Planverfahren:
Max-Becker-Areal in Köln-Ehrenfeld

Stellungnahme zum Planentwurf | Max-Becker-Areal

Stellungnahme im Rahmen der frühzeitigen Beteiligung der Öffentlichkeit im Bebauungsplanverfahren am 18.3.2024 in Köln-Ehrenfeld

Einleitung B-Plan Max Becker Areal
Öffentlichkeitsbeteiligung

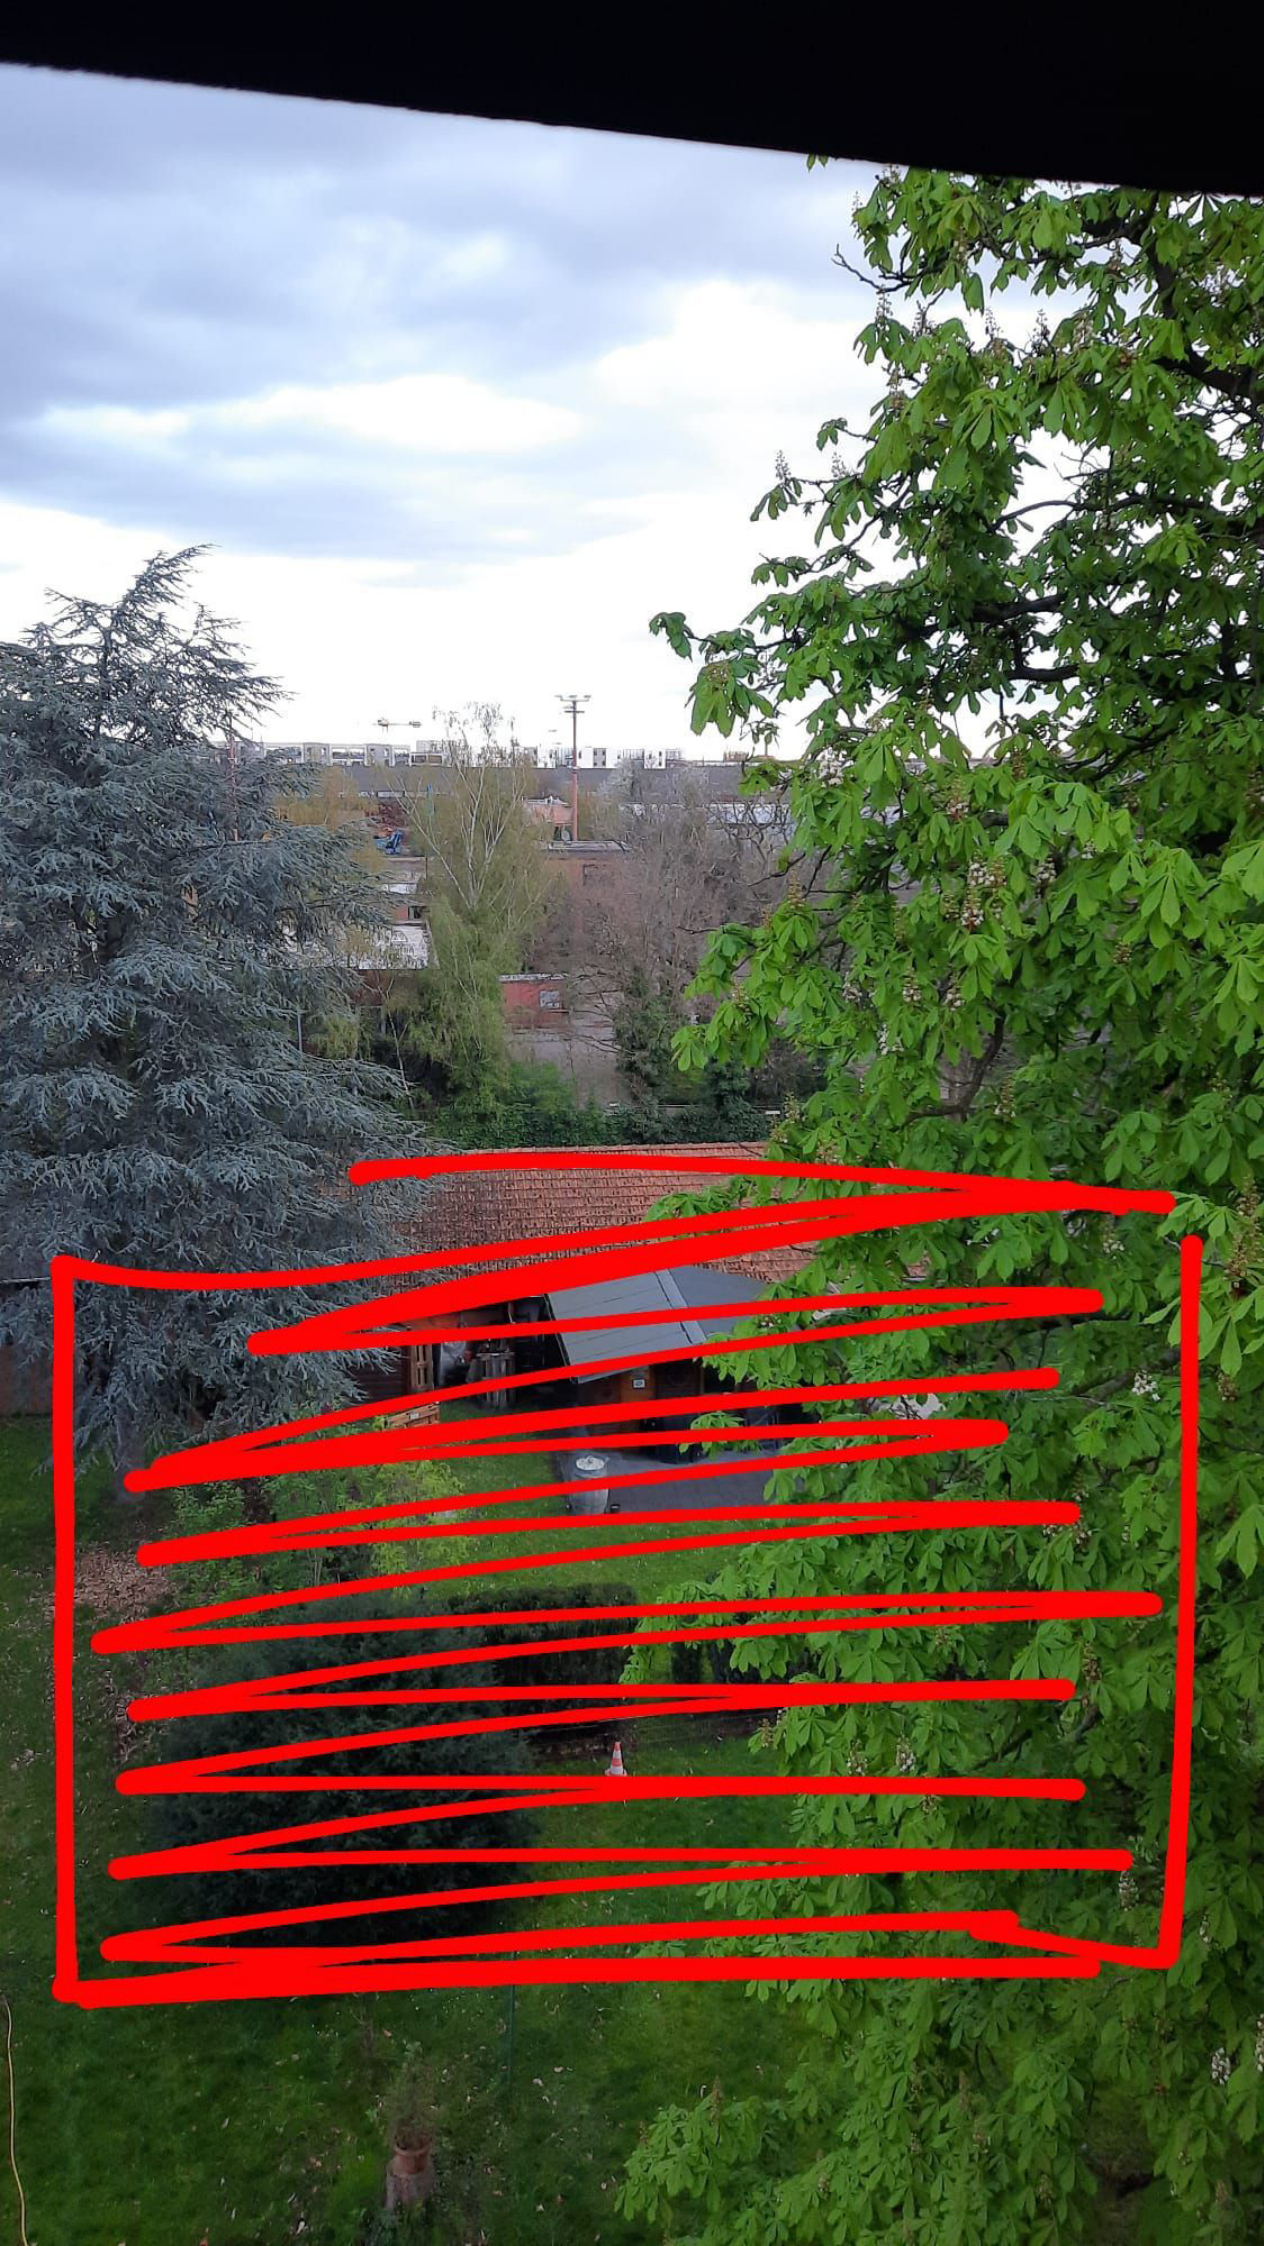
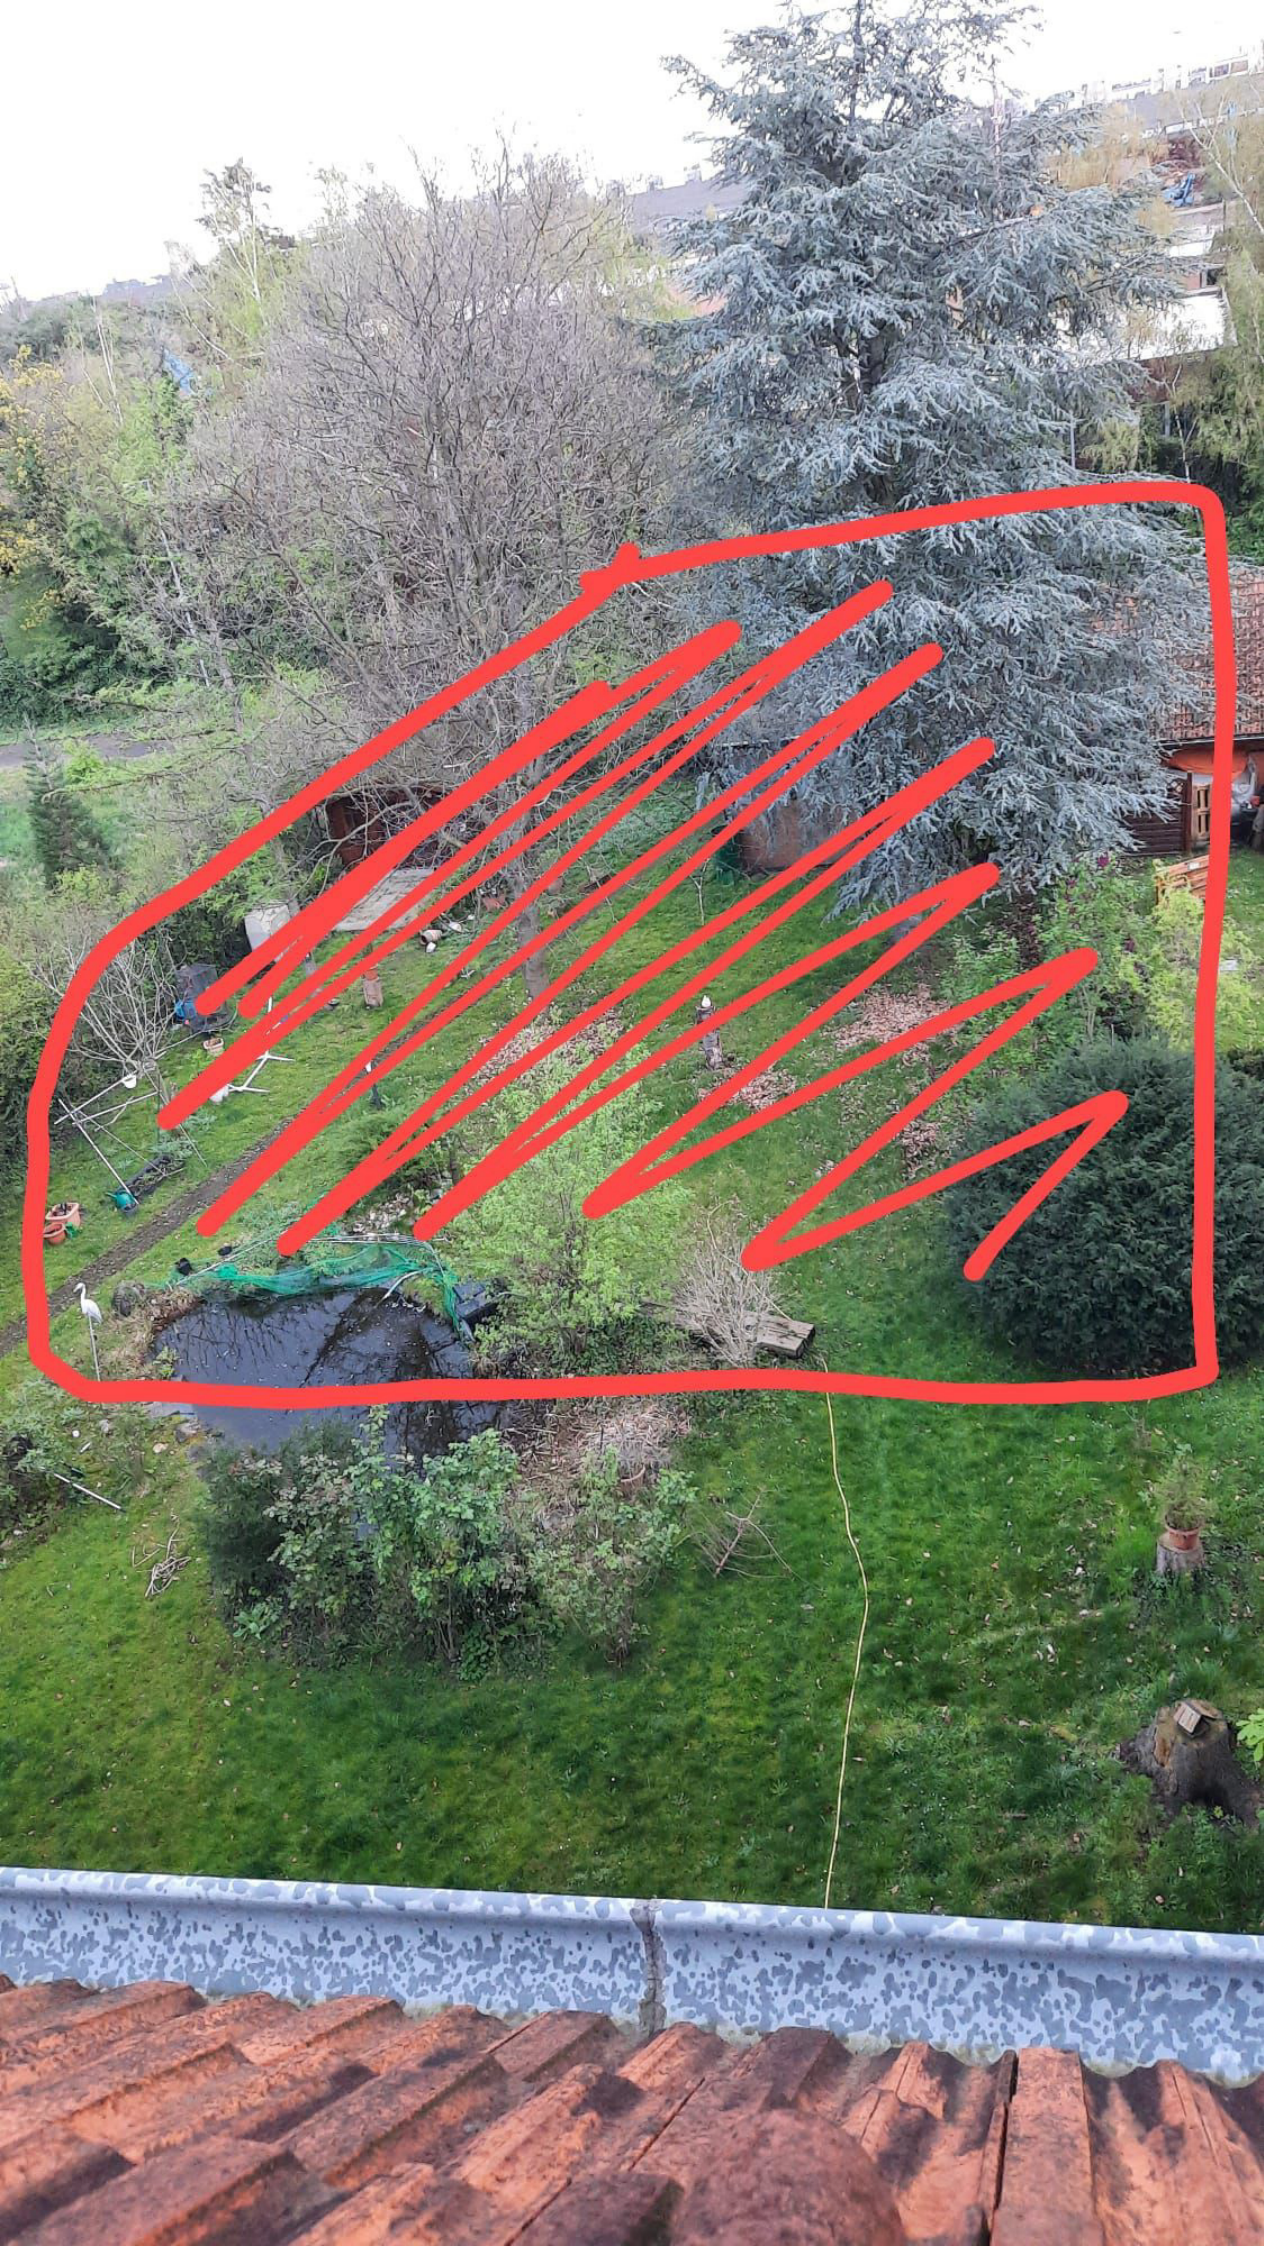
Darüber hinaus ist unser Teich, der auch im Bereich des Bebauungsplans liegt (siehe beigefügtes Foto), von großer Bedeutung. Dieser Teich beherbergt nicht nur viele verschiedene Arten von Tieren, darunter Koi-Fische und mehr, sondern dient auch als Wasserquelle für geschützte Arten wie Fledermäuse. Das Ordnungsamt der Stadt Köln ist sich dessen bewusst, da sie bereits zu uns in den Garten gekommen sind, um die Fledermäuse zu zählen. Es ist geplant, dass dieser Teich, dieser Wasserquelle, auch abgerissen wird.
